HTTR新規制基準適合に係る原子炉施設 保安規定（北地区）の変更認可申請について

令和2年10月27日

日本原子力研究開発機構 大洗研究所

2. 保安規定変更の主な内容

別図第3 防火帯の設置図

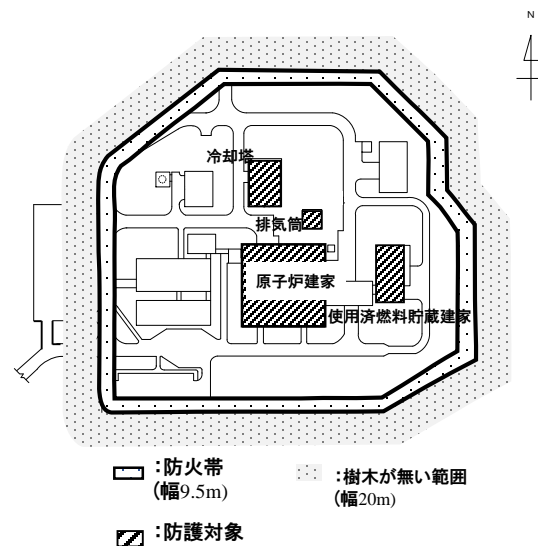
2) 防火帯の管理の追加（第6編 第39条の3）

外部火災への対応として、森林火災が発生した場合に原子炉建家等の防護対象への延焼を防止するため、別図第3（右図）に示す防火帯等を維持管理することを追加する。

漏水警報盤（制御室）

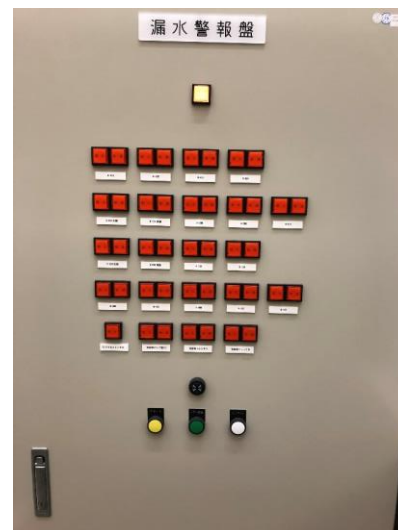
【漏水検知器警報（制御室）が発報した場合の対応手順】

漏水検知器警報（制御室）が発報した場合は、溢水影響評価で評価した時間内に、運転員が発報エリア（現場）へ行き、漏えい系統を特定後、漏えい系統のポンプを停止し、バルブを閉止することにより漏えい系統の隔離を行う。

所要時間 (分) * (積算時間)	対応項目		場所
0	溢水発生		—
5 (5)	漏水警報盤（右図）の発報により漏えい検知を確認		制御室
4 (9)	発報エリアへ移動し、漏えい系統を特定		現場
4 (13)	系統 の隔離	漏えい系統のポンプを停止	制御室又は現場盤
10 (23)		漏えい系統のバルブを閉止	制御室又は現場

【地震発生時に溢水が発生した場合の抑制対策手順】

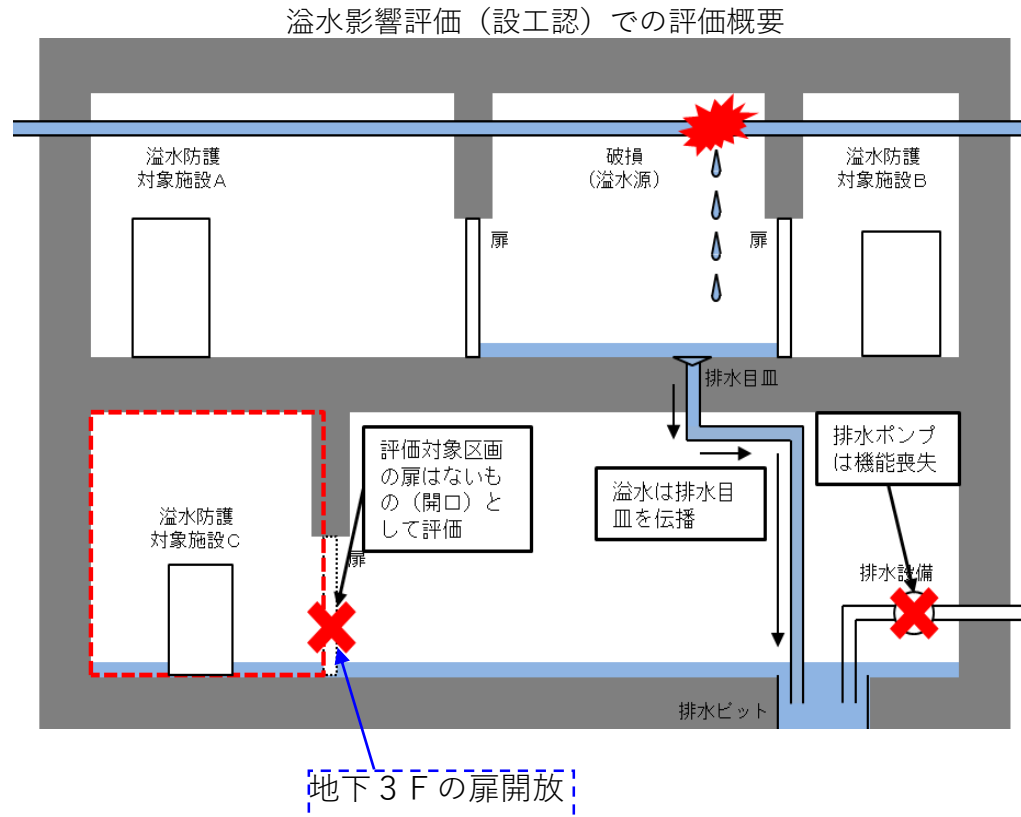
地震発生時に溢水が発生した場合は、原子炉建家地下3Fの排水ポンプによる汲み上げが期待できなくなるおそれがあるため、同階の扉を開放して溢水伝搬エリアを拡大する措置を講じる。

関連する試験炉規則	試験炉審査基準	原子炉施設保安規定			下部規定	
		編	記載すべき内容	記載の考え方	該当下部規定	概要
			<div>別図第 4 敷地内の通信連絡設備の配置場所</div> <div></div>

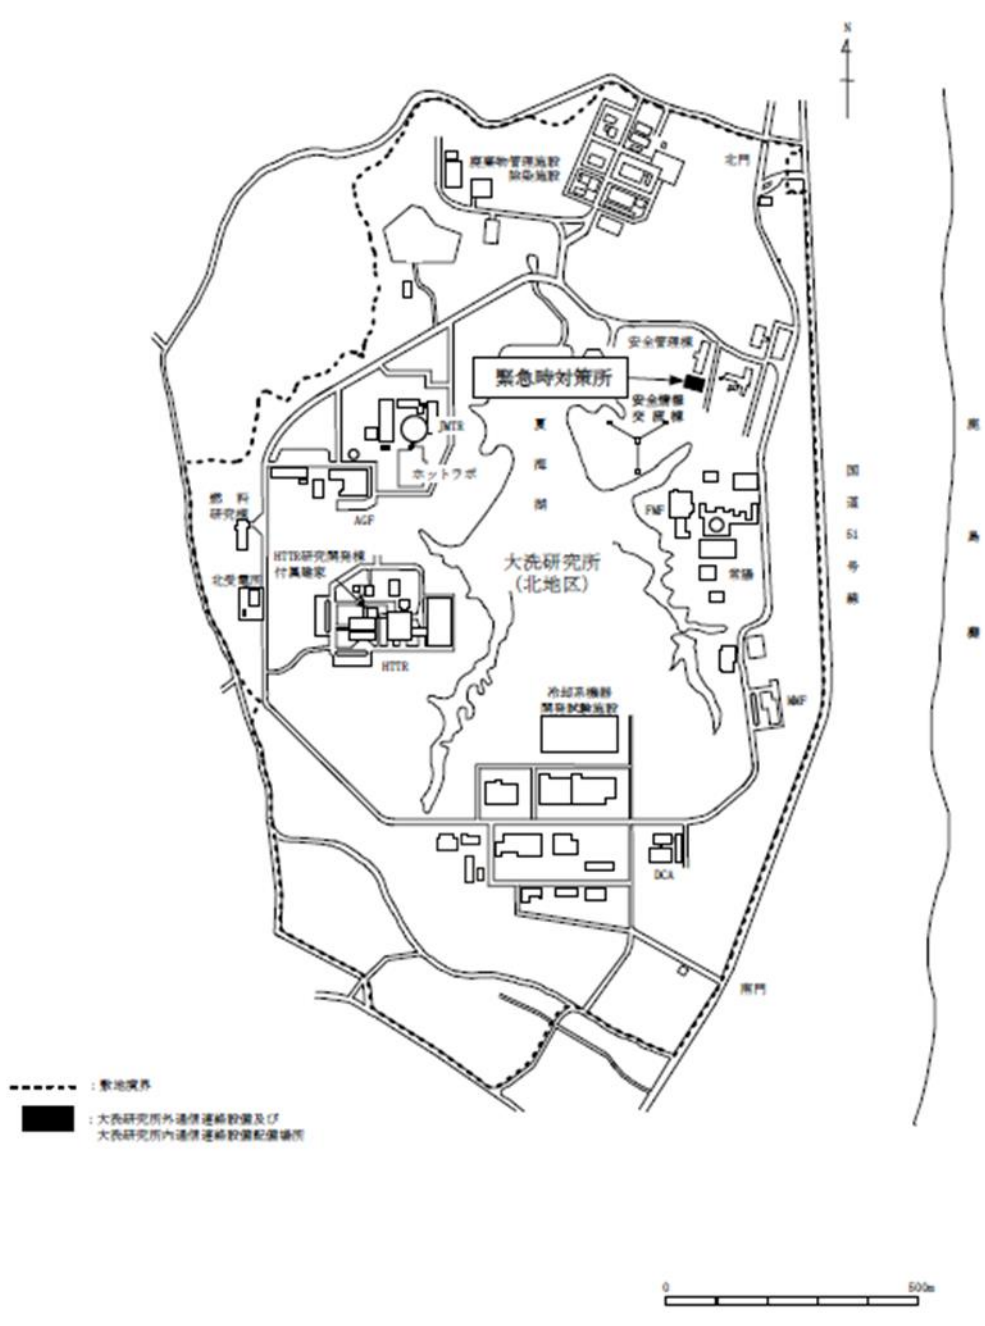
関連する試験炉規則	試験炉審査基準	原子炉施設保安規定			下部規定																																											
		編	記載すべき内容	記載の考え方	該当下部規定	概要																																										
	めの活動を行うために必要な照明器具、無線機器その他の資機材を備え付けること。		<p>第 3 3 条の 2 危機管理課長は、別表第 9 の 2 に掲げる共通設備等を備えつける。</p> <p>2 危機管理課長は、別図第 4 に示すとおり、敷地内の通信連絡設備を配置する。</p> <p>3 危機管理課長は、別図第 5 に示すとおり、大洗研究所外通信連絡設備及び大洗研究所内通信連絡設備を配備する。</p> <p>4 危機管理課長は、共通設備等に故障を認めたときは、修理又は代替品と交換する。</p> <p>5 危機管理課長は、共通設備等に故障を認めた場合であって、直ちに修理又は代替品を補充できないと認めたときは、保安管理部長、原子炉主任技術者及び本体施設の施設管理者に通報するとともに、その原因を調査し、正常状態に復帰させるための措置を講じる。</p> <p>別表第 9 の 2 共通設備等（3 3 条の 2 関係）</p>

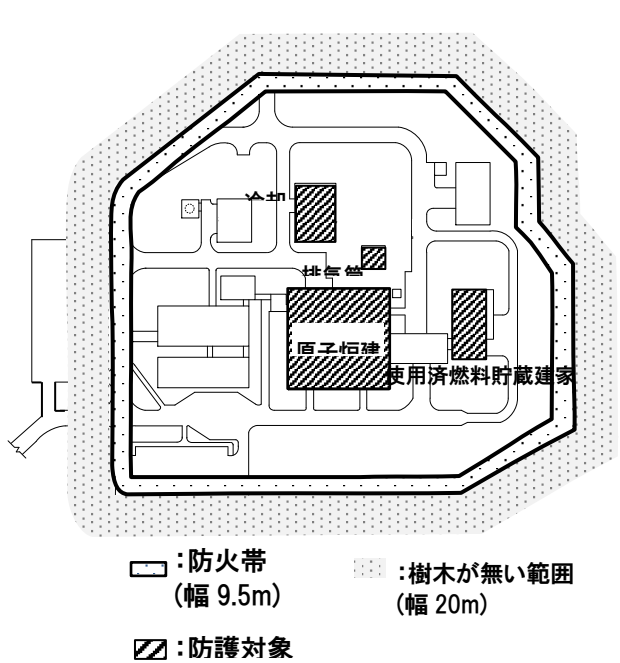
(4) その他必要な機能を維持するための活動を行うために必要な体制を整備すること。	第 6 編	<u>(防火帯等の管理)</u> <u>第 3 9 条の 3 HTTR 運転管理課長は、森林火災が発生した場合に原子炉建家等の防護対象への延焼を防止するため、別図第 3 に示す防火帯等を維持管理する。</u>				防火帯の管理を追加 （森林火災による延焼防止措置）	HTTR 運転手引	防火帯での可燃物管理、車両管理、樹木管理 （外縁から 20m 外側）の内容を反映
